[連-151207]

平成27年12月7日

『ベルビルスプリング組込み六角ボルト』

限定出荷のお知らせ

●六角ボルト：HAPSW8×25の使用例

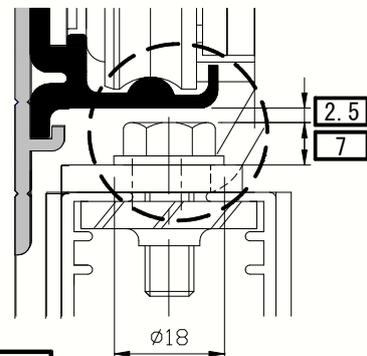
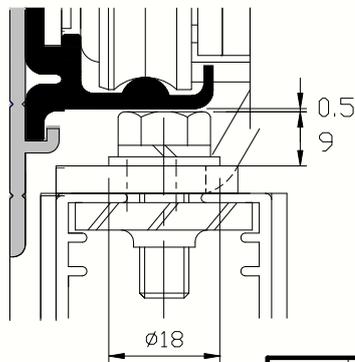
変更部

改善 ベルビルスプリング組込みの六角ボルトに変更したことで、クリアランスが広くなりました。

各代理店様からの現場情報などによりますと、施工時にドアの高さや納まり寸法によっては、「吊元調整ボルトとベースの下端との調整代が足りなくなる事がある」等や、フラットバー式FC、FD、円形式DRタイプのベース・レール取付け用に従来の六角ボルトだと、現場によっては「ローラーとのクリアランスが少なく、動作時に擦れて異音等を招く恐れがあるのでは」と不安になる等のお話をお聞きしております。

つきましては、現場での信頼性の向上を目的として、平ワッシャーとスプリングワッシャーの両方の機能を持ったベルビルスプリングを一体組み込んだ六角ボルトを、期間限定で出荷させていただきますので、ご評価いただきたくお願いいたします。

品 名 ベルビルスプリング組み込み六角ボルト：HABS8×25SC

(フラットバー式FC、FD、円形式DRタイプのレール取付け用ボルトにも適用します。)
